TRANS/WP.29/GRE/2002/35  
17 juillet 2002

Forum mondial de l'harmonisation des Règlements  
concernant les véhicules (WP.29)

Groupe de travail de l'éclairage et de la signalisation  
lumineuse (GRE)

PROPOSITION D'AMENDEMENTS COLLECTIFS  
AUX RÈGLEMENTS N<sup>os</sup> 6, 7, 23, 38, 50, 77 et 91

Un indicateur latéral de direction à deux variantes:

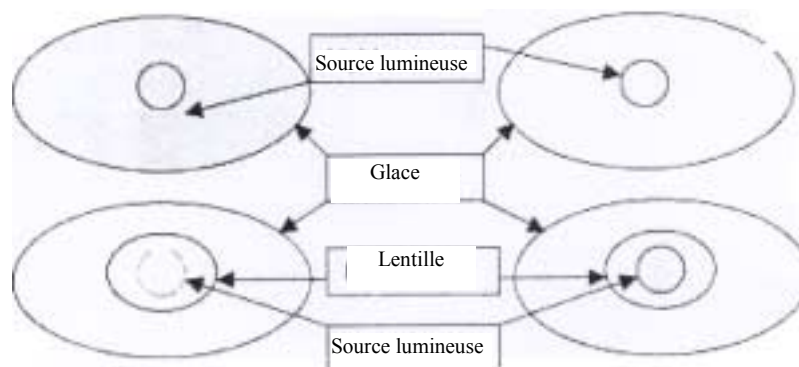
– Glace jaune-auto avec lampe à incandescence W5W

– Glace incolore avec lampe à incandescence WY5W

– Glace incolore avec lampe à incandescence W5W et lentille jaune-auto

- Glace jaune-auto avec lampe à incandescence W5W et lentille incolore.

Les glaces jaune-auto ont les mêmes caractéristiques optiques. Or, ces feux doivent avoir des numéros d'homologation de type différents.
